OGGETTO: ALL.COOP Società Cooperativa Agricola – A.I.A. DPC026/295 del 26/11/2021 e successivo aggiornamento A.I.A. n. DPC026/63 del 28/03/2023 – “*Richiesta di deroga*” ai cui all’art. 29-sexies, co.9 bis del D.lgs. 152/2006, Allegato XII bis della parte seconda. Risccontro a nota prot. RA/0351333/24 del 09.09.2024, assunta al prot. Arta n. 34747 del 09.09.2024. Valutazioni su documentazione integrativa pervenuta al prot. 40868 del 18/10/2024

**Valutazioni tecniche su richiesta di deroga
Installazione ALL. COOP Società Cooperativa Agricola**

Mosciano S. Angelo (TE)

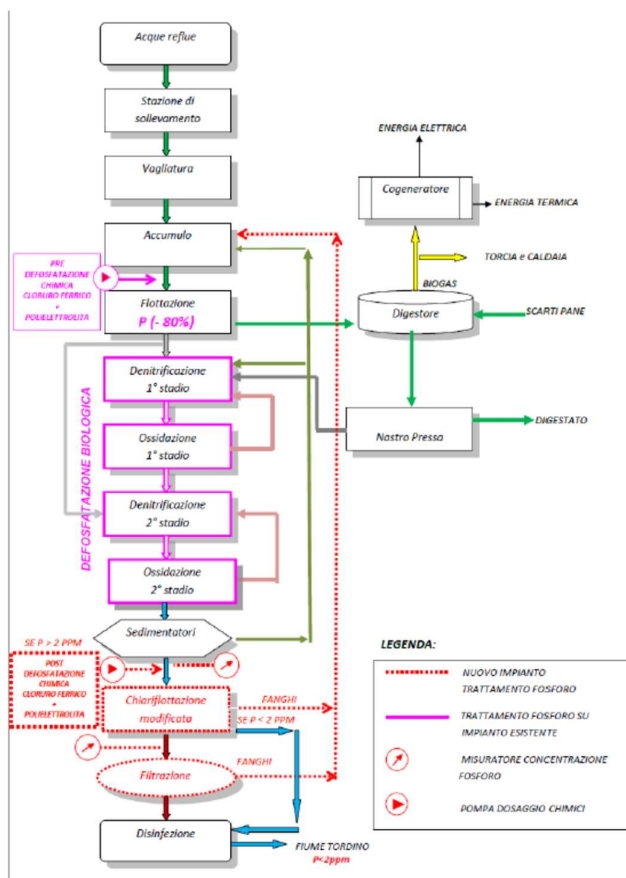
La Società ha dettagliato le caratteristiche dell'impianto che verrà realizzato al fine di garantire allo scarico il rispetto dei limiti di emissione previsti per il fosforo dai BAT-Ael, specificando che attualmente il sistema depurativo consente di abbattere il fosforo dell'80%.

In aggiunta ai trattamenti presenti ed alle misure gestionali già adottate, l'azienda intende installare un ulteriore sistema di trattamento terziario, consistente in una precipitazione chimica a valle dell'impianto biologico e successiva filtrazione/flottazione finale per poter garantire allo scarico, in modo continuativo, il rispetto del limite di 2 mg/l.

Sarà introdotto un ulteriore sistema per il dosaggio di un flocculante (es: cloruro ferrico / policloruro di alluminio) a valle dei sedimentatori finali per garantire la precipitazione chimica del fosforo. La parte solida contenente fosforo sarà separata attraverso la filtrazione/flottazione finale ed inviata nella vasca di accumulo dell'impianto di depurazione e successivamente inviata al digestore anaerobico.

Nello schema precedente, con il colore rosso tratteggiato sono indicate le modifiche che verranno realizzate.

Alla luce degli esiti dei monitoraggi mensili finora svolti dalla Società, si può rilevare come l'immissione dello scarico di All Coop nel fiume non abbia determinato un incremento della concentrazione di fosforo da monte a valle dello scarico stesso, salvo per il campionamento del 25/7/2024 in corrispondenza del quale, tuttavia, la concentrazione dello

Fermo restando che ogni determinazione in merito alle ragioni economico-finanziarie che giustificerebbero la deroga sono rimesse all'A.C., allo scopo di monitorare che la deroga non determini effetti ambientali significativi si ritiene che l'azienda debba:

- continuare ad effettuare il monitoraggio mensile del fosforo nel fiume a monte e valle dello scarico, contestualmente al campionamento dello scarico stesso, quest'ultimo preferibilmente riferito a 24 hr;
- garantire il rispetto del VLE di 8,5 mg/l per il parametro fosforo totale allo scarico;
- relazionare all'A.C. ed al Distretto di Teramo con cadenza trimestrale sui risultati ottenuti, segnalando eventuali scostamenti della concentrazione monte-valle per il parametro P e sulle azioni poste in essere;
- produrre entro 6 mesi il progetto del nuovo impianto, che dovrà essere realizzato e messo in esercizio entro il 31/12/2026, in modo che la deroga cessi a partire dal primo gennaio 2027.
